Zeitschrift: **Schweizer Ingenieur und Architekt**

Neubau der Schweizerischen Nationalbank und Gestaltung des Schlossplatzes in Aarau

1. Preis Bankbau (12 000 Fr. mit Antrag zur Weiterbearbeitung) **Peter F. Oswald, Muri**

Aus dem Bericht des Preisgerichtes

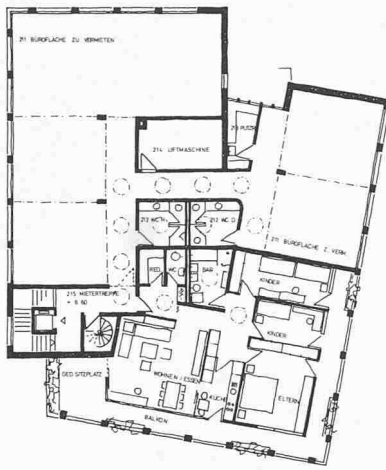
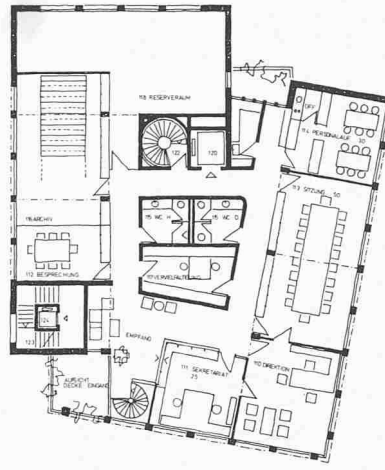
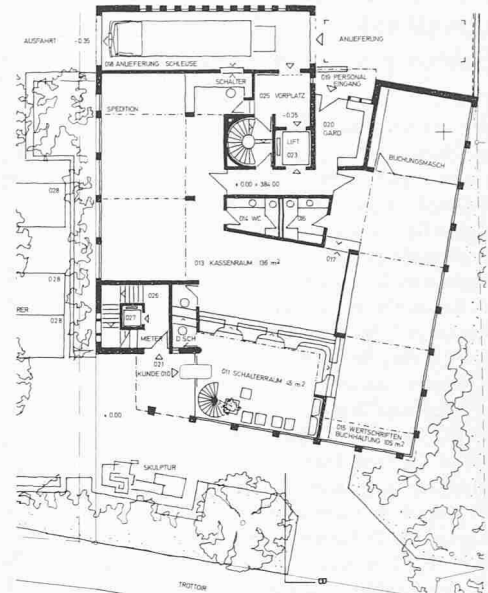
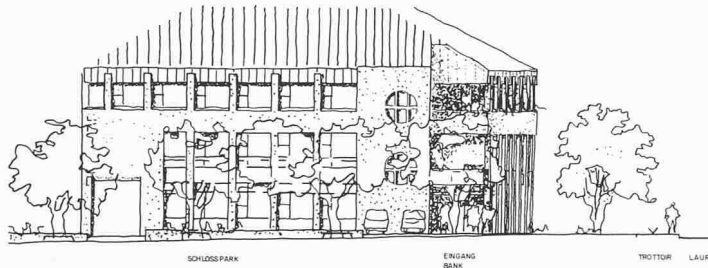
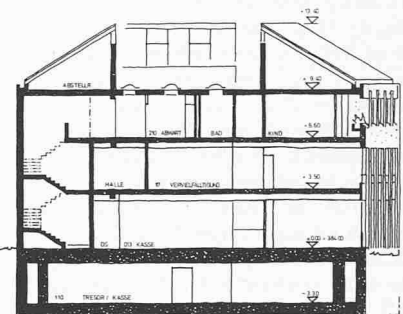
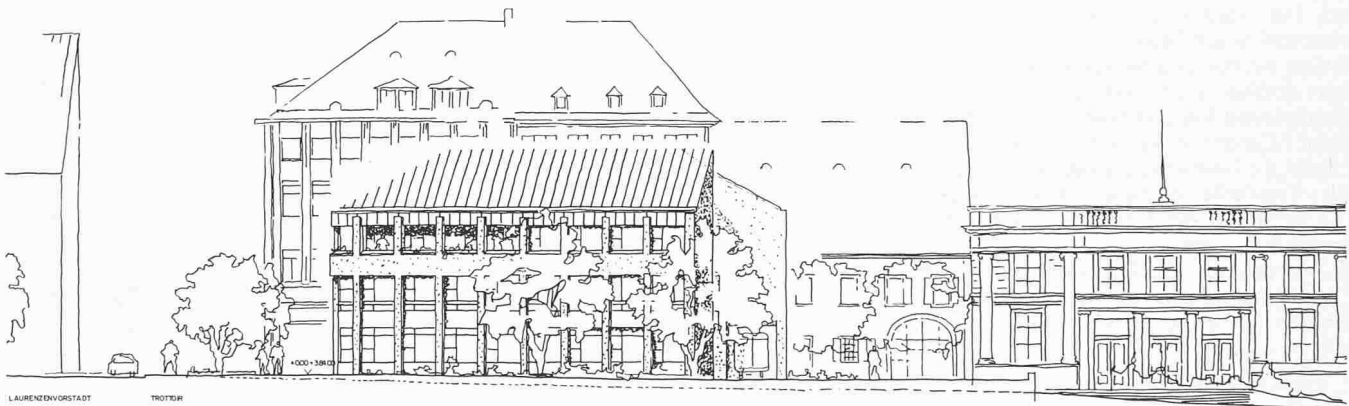
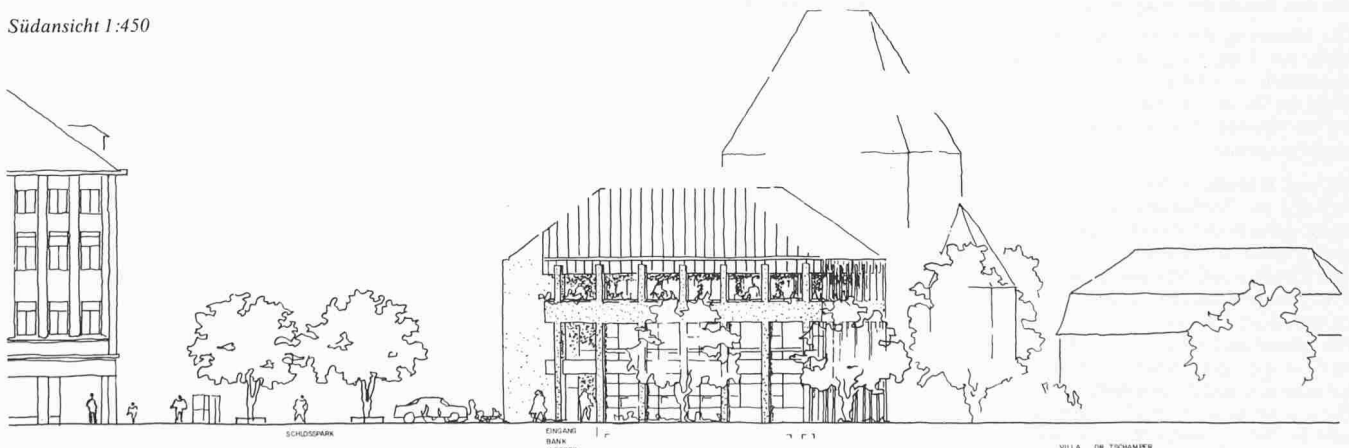
Die Situierung des Baukörpers und seine Beziehung zur Umgebung wirken überzeugend. Die massstäbliche architektonische Gliederung und die Wahl der Dachform sind hervorragende Qualitäten des Projektes. Die Eksituation mit den Zugängen ist gut gelöst.

Zu- und Wegfahrten für Transporte sowie die Anordnung der Bankräume sind zweckmässig. Das Funktionieren des Bankbetriebes ist einwandfrei gewährleistet. Als besonders positiv ist zu werten, dass Kunden- und Mietereingang an der Südwest-Ecke zusammengefasst sind. Büro- und Wohnräumlichkeiten in den Obergeschossen entsprechen den Wünschen der Bauherrschaft. Zu beanstanden sind die geringen Dimensionen der Treppen im Schalteraum und für den Bankbetrieb. Das Projekt wird der heiklen städtebaulichen Aufgabe in überzeugender Weise gerecht und erfüllt die bankbetrieblichen Anforderungen.

Gestaltung des Schlossplatzes, Lageplan 1:800

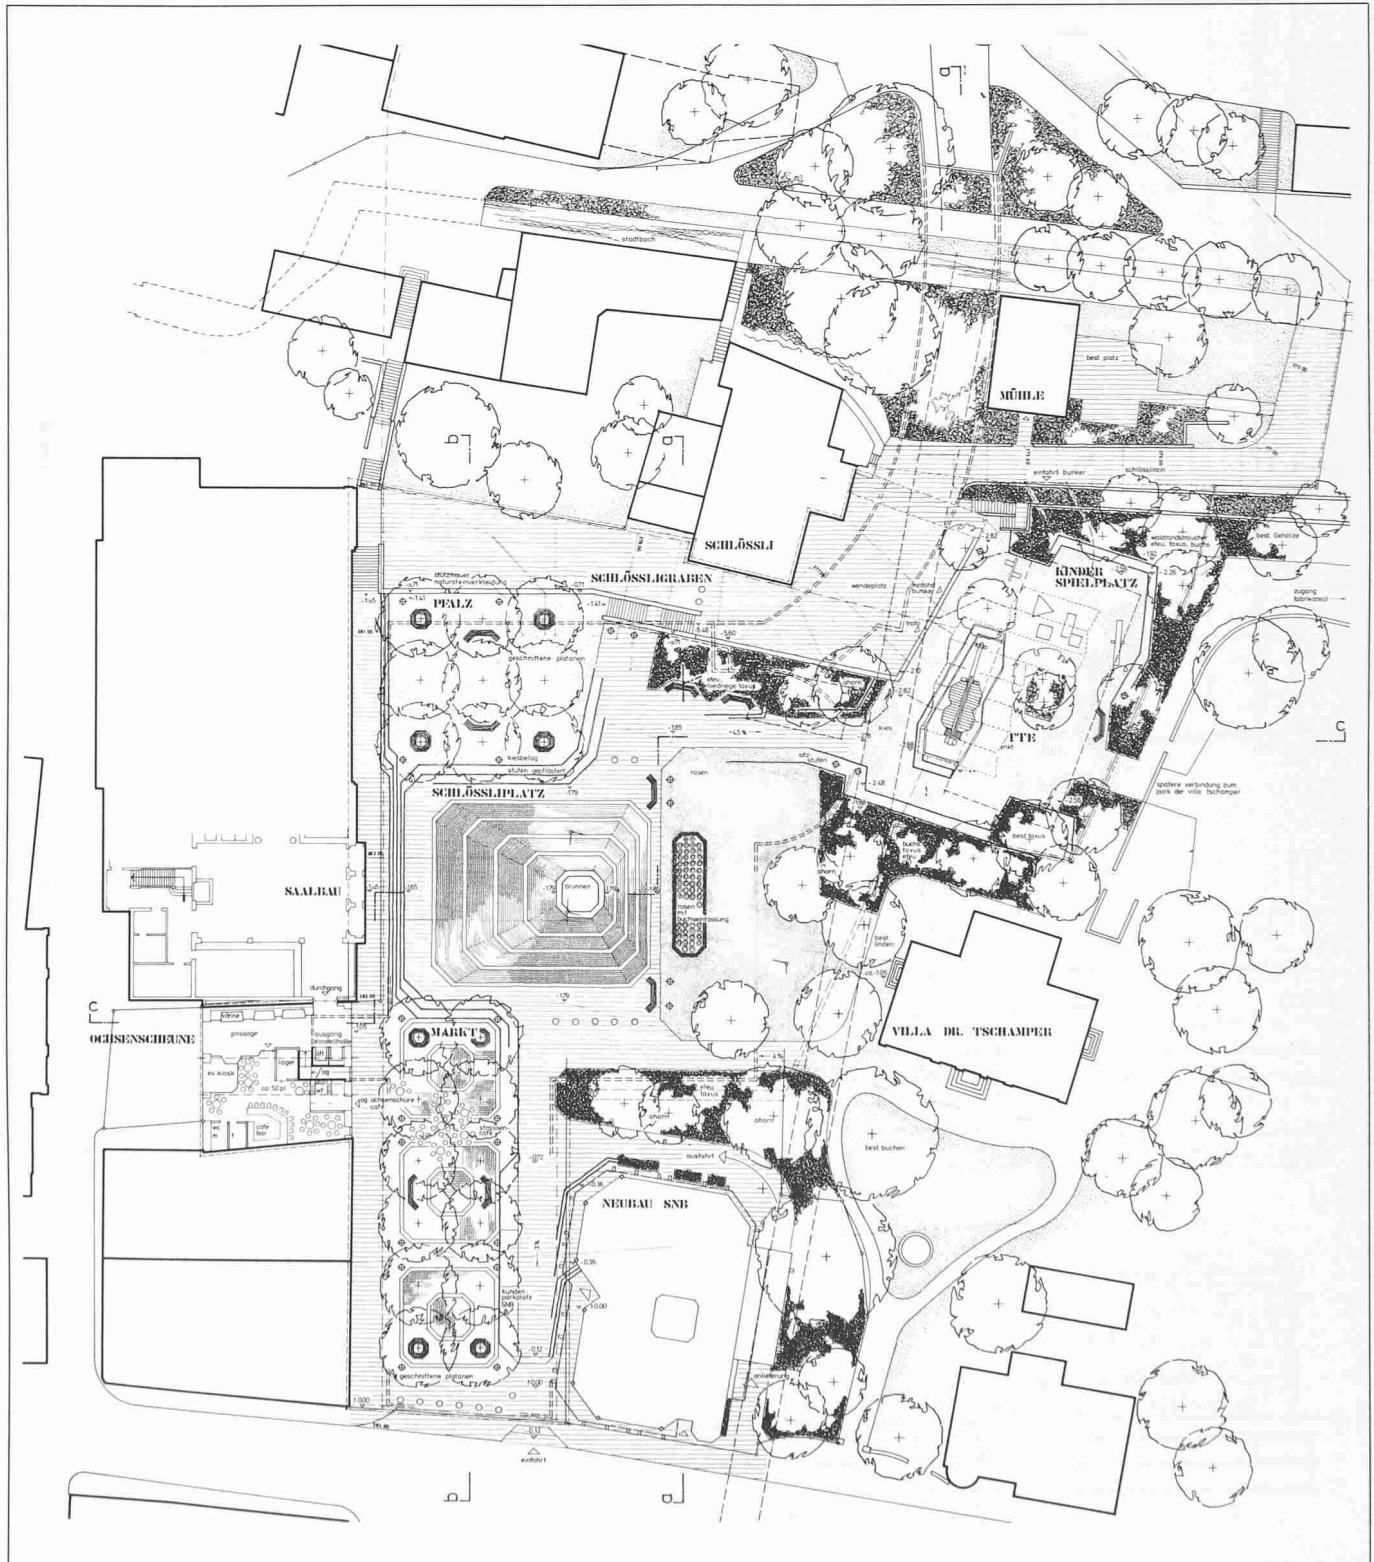
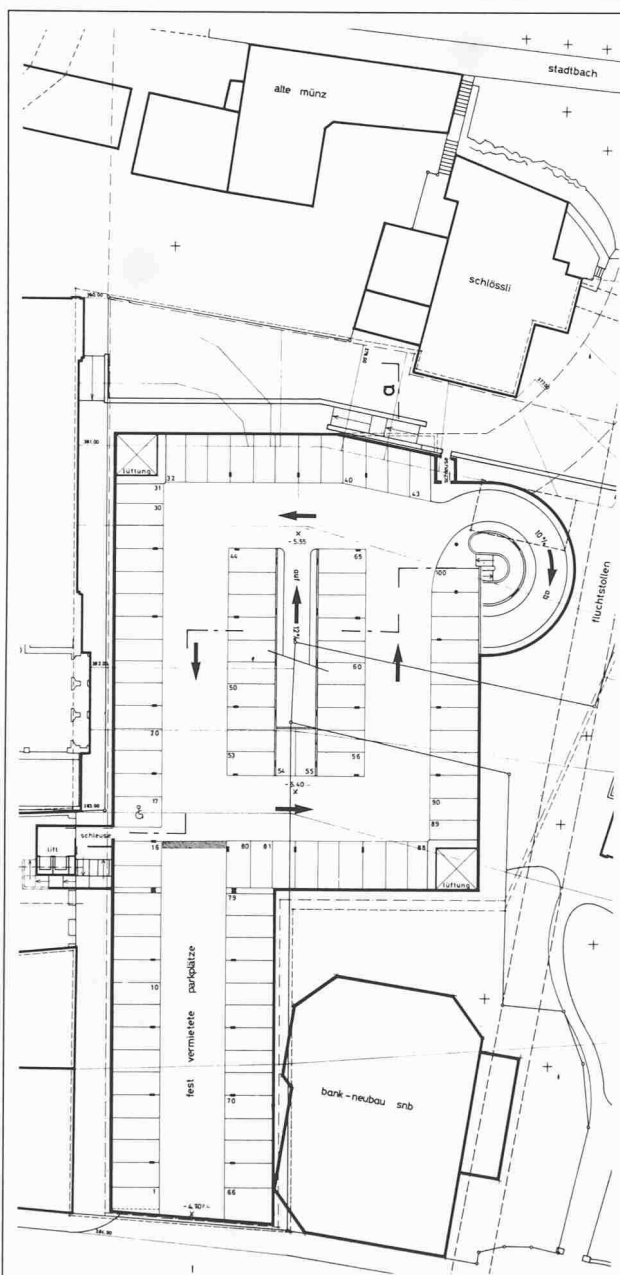
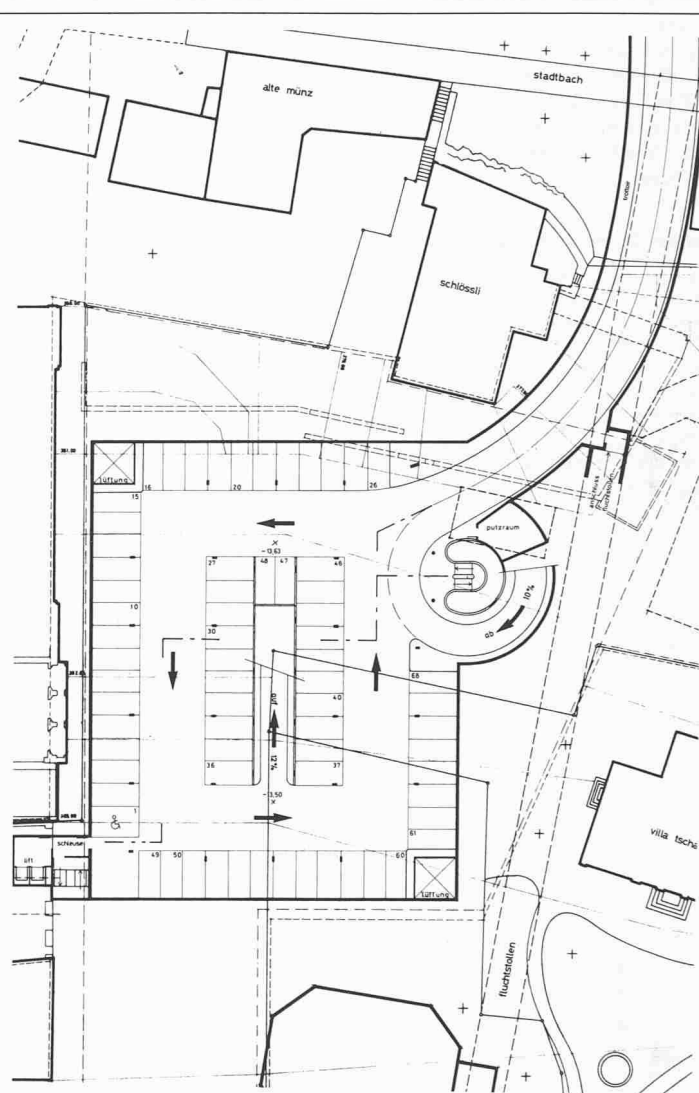
Die Autoeinstellhalle weist einen kompakten Baukörper mit 4 Geschossen (329 Parkplätze) und einfacher Verkehrsführung auf. Die Zufahrt erfolgt zwischen Mühle und Schössli und tangiert damit den Kasinostollen. Die einzelnen Parkgeschosse

sind sehr gut überblickbar mit einer einzigen Auffahrtsrampe. Eine Wendelrampe ermöglicht ein relativ rasches Wegfahren aus jedem Parkgeschoss ohne Behinderung von parkierenden Fahrzeugen. In einem weniger gut erreichbaren Teil der Autoeinstellhalle westlich des Neubaus der Schweiz. Nationalbank werden richtigerweise die Dauerparkierer untergebracht. Die vertikale Verbindung in der Ochsen Scheune ist für die Fussgänger gut auffindbar. Wegen Kollision mit der Auffahrtsrampe kann die zweite Fussgänger-Vertikale im Innern der Wendelrampe nicht ganz überzeugen. Bei den städtebaulichen Beziehungen bestehen die hervorragende Fortsetzung des Grabens in Richtung Norden mit dem markanten Abschluss vor

dem Schösslirain sowie die überzeugende Platzgestaltung vor dem Saalbauingang. Der Park ist sehr interessant und erlebnisreich gestaltet. Besonders ansprechend erscheint der Bereich bei der Trotte mit der Aufnahme der benachbarten Satteldächer. Die Fussgängerverbindungen sind einwandfrei mit Ausnahme der Beziehung zum Schösslirain, wo eine treppenfreie Verbindung wünschbar ist.

Der Projektvorschlag überzeugt durch seine einfache und für den Benutzer leicht verständliche Autoeinstellhalle, die auch in wirtschaftlicher Hinsicht als realistisch beurteilt wird. Der Schlossplatz weist einen grossen Ideenreichtum auf, wobei die Fortsetzung der Baumallee des Grabens besonderen Gefallen findet.
